【資料 3 -3】

議事3) 外構・庭園の見直しの考え方・配慮事項について

③動線計画の再整理

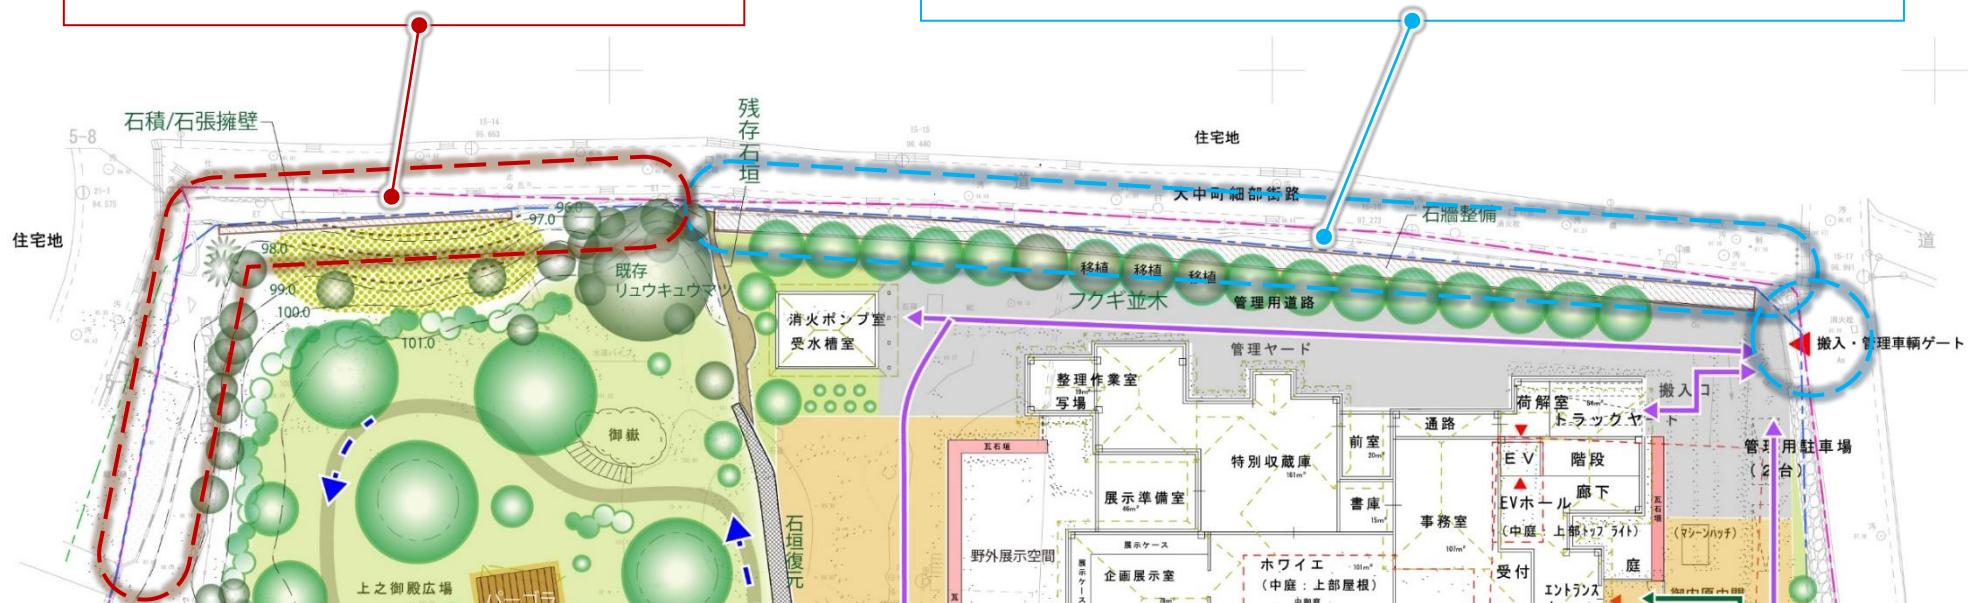
- 屋外における動線については、非常時の避難の観点から改めて再検討する必要がある。特に、現計画では出入り口が設けられていない北側からの敷地への出入りについて、見直しが必要である。
- 動線見直しにあたっては、屋内動線や利用シーン、近隣住民のアクセス性向上、整備工事の順序などを踏まえて検討を行う。

- 非常時の避難経路として、また、近隣住民の無料エリアへのアクセス経路、他エリア工事中のアクセス経路として、北側（あるいは西側）に出入り口を検討する。
- 遺構の保存や道路との高低差の解消方法が検討課題である。

- 非常時の避難経路として、また、近隣住民の無料エリアへのアクセス経路、他エリア工事中のアクセス経路として、北側に出入り口を検討する。
- 管理ヤードにつながるため、人流の管理方法などが検討課題である。
- 管理ヤードへの搬入ゲートは、石垣の連続する景観との調和を図りつつ、安全・機能的な出入り空間を確保することが課題である。

まとめ

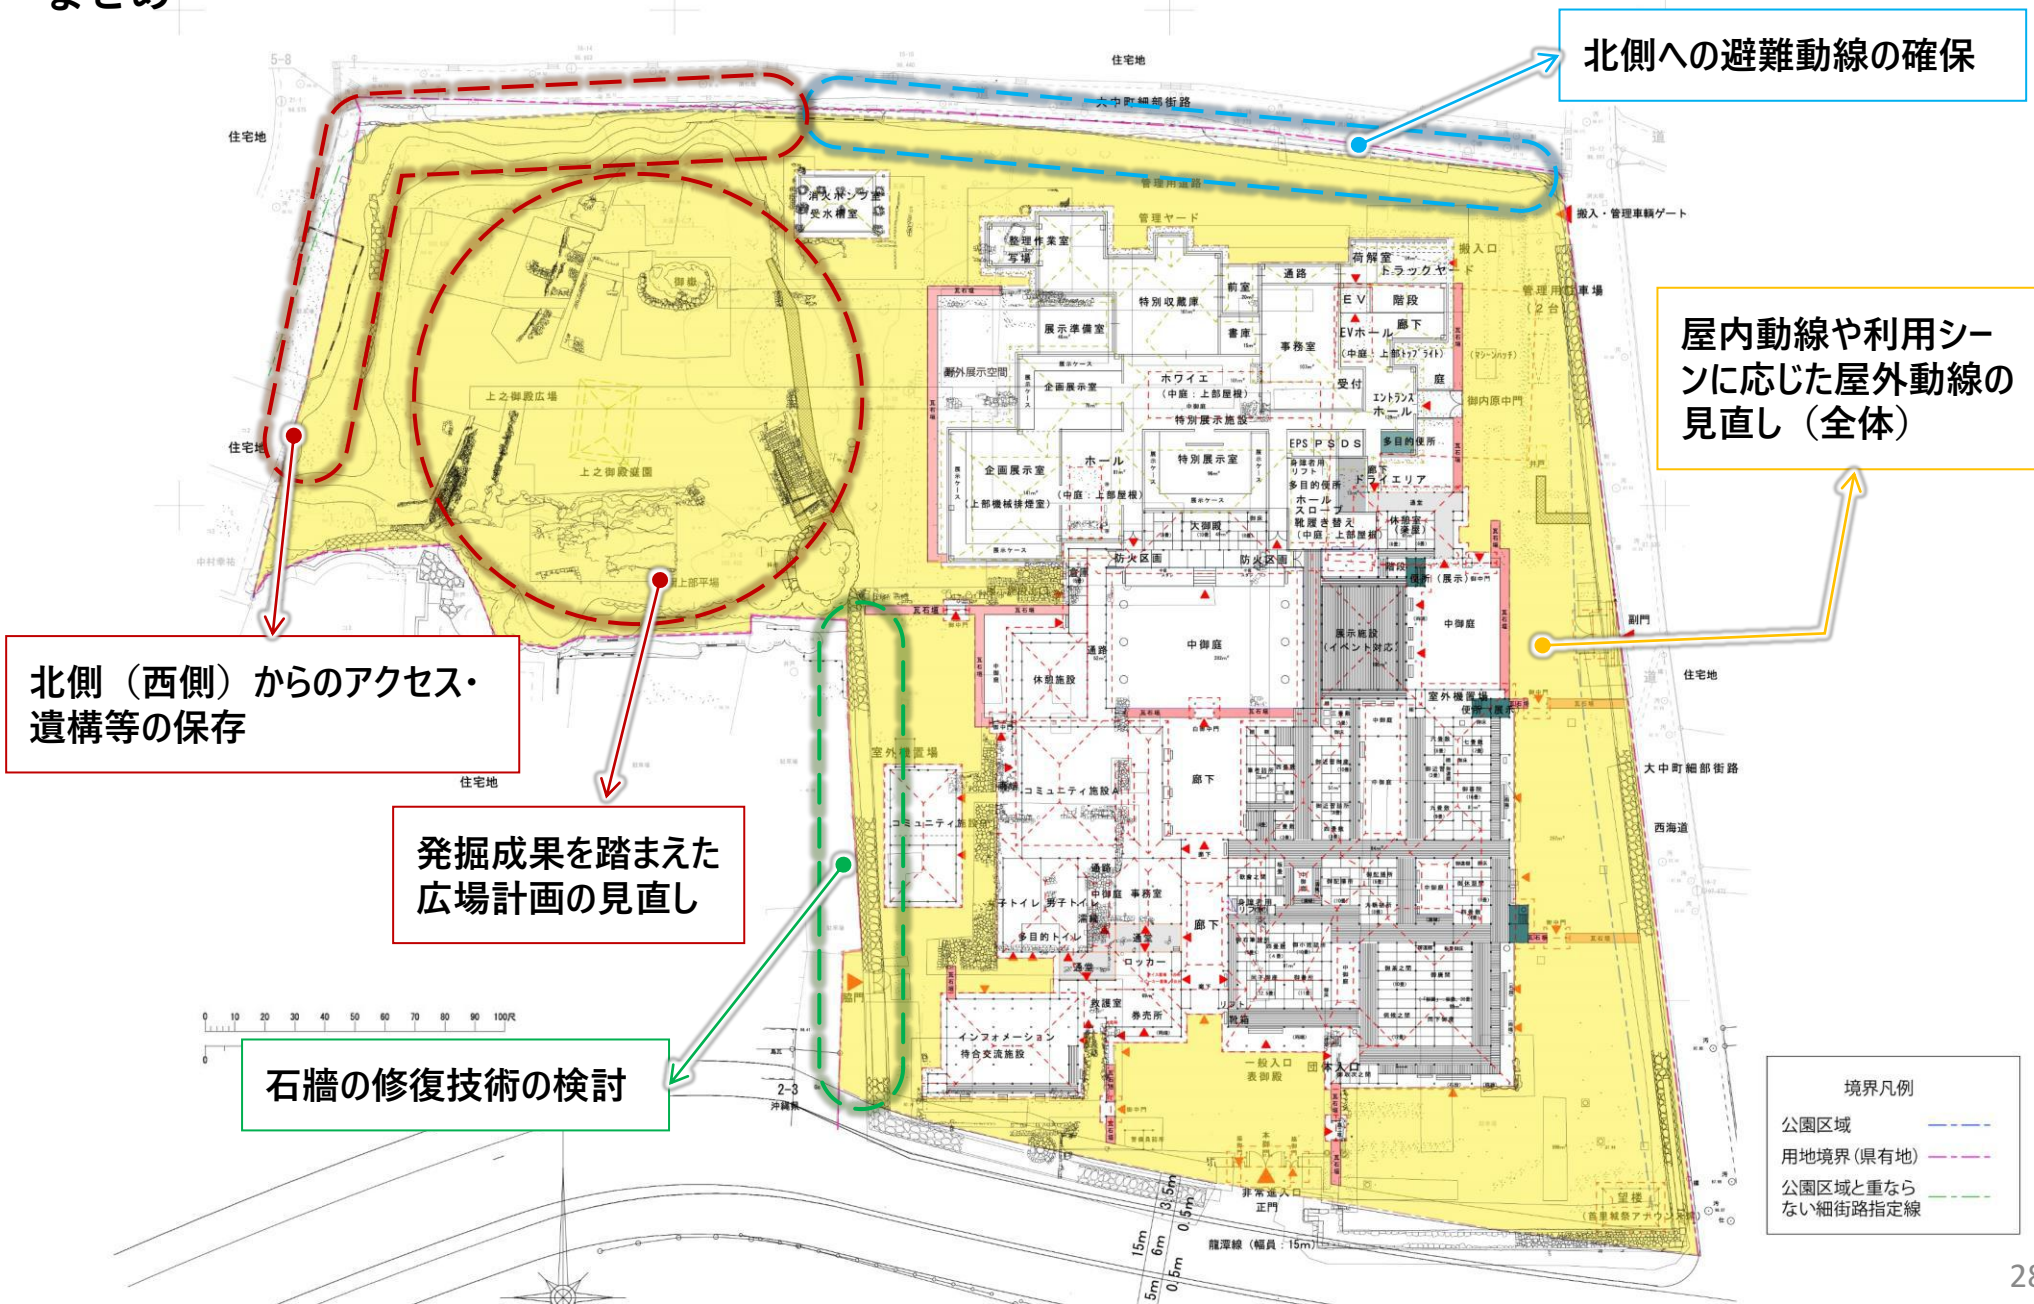
北側への避難動線の確保

屋内動線や利用シーンに応じた屋外動線の見直し（全体）

北側（西側）からのアクセス・遺構等の保存

発掘成果を踏まえた広場計画の見直し

石牆の修復技術の検討
